ZMĚNOVÝ LIST Č. 22

Stavba: „Manětín – ČOV a kanalizace“

Pojmenování změny: Provedení povrchové úpravy místní komunikace na stoce D6

Změna se týká těchto SO a PS: SO 11.6a - Stoka D6

Zpevnění povrchu komunikace

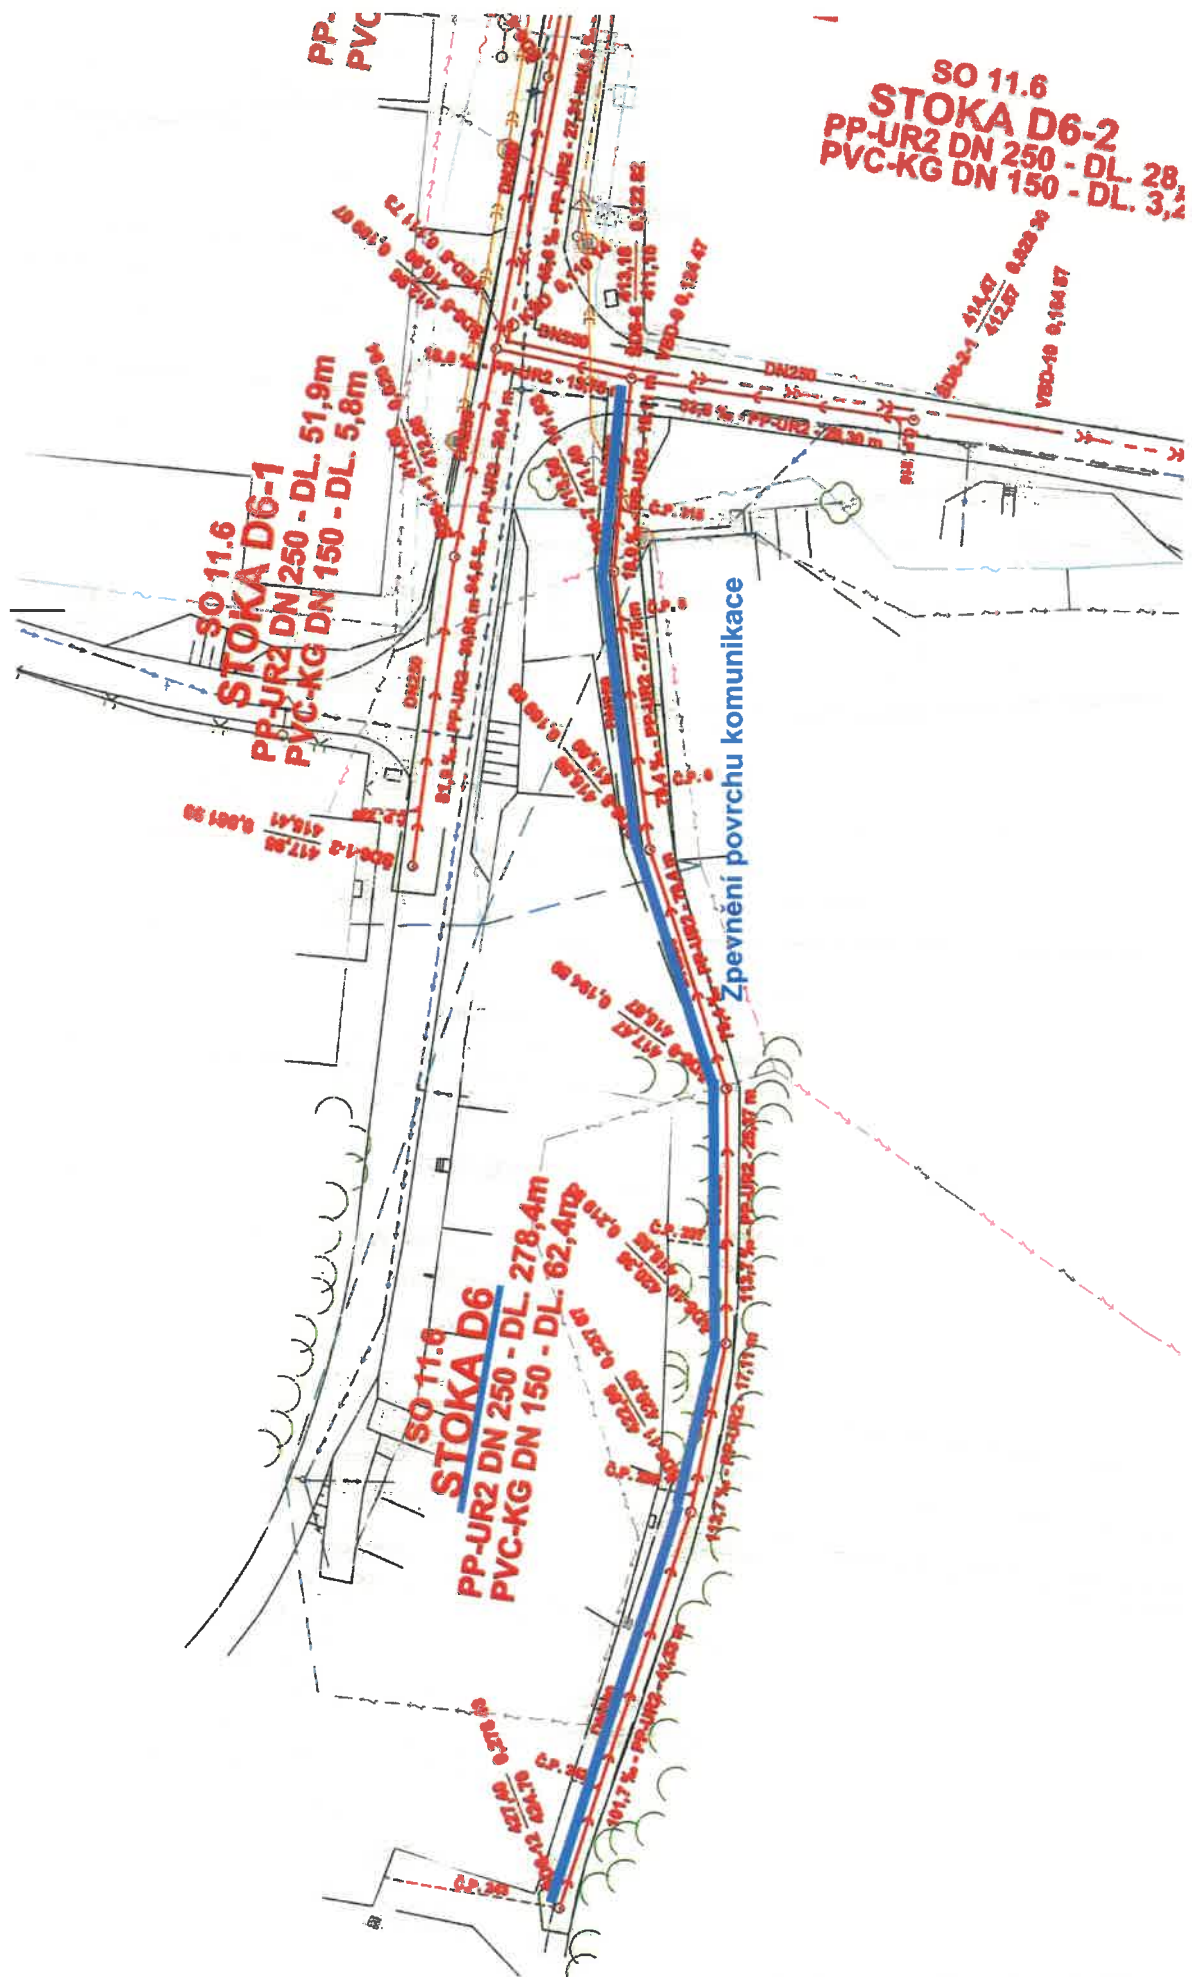
Předmětem změny je provedení povrchové úpravy stávající místní komunikace na stoce D6. Vzhledem k tomu, že stávající komunikace v úseku mezi šachtami ŠD6-6 až ŠD6-12 byla jen lehce zpevněná (dříve nejspíše pouze přístupová komunikace na zemědělské pozemky), došlo vlivem poježdění mechanizace při provádění stoky D6 k jejímu rozblácení a z tohoto důvodu se stala nesjízdnou pro osobní automobily. Protože v současnosti komunikace slouží jako obslužná pro několik nemovitostí podél stoky D6, bylo na žádost investora přistoupeno k-jejímu zpevnění štěrkem v celkové délce 155m a šířce 3,0m.
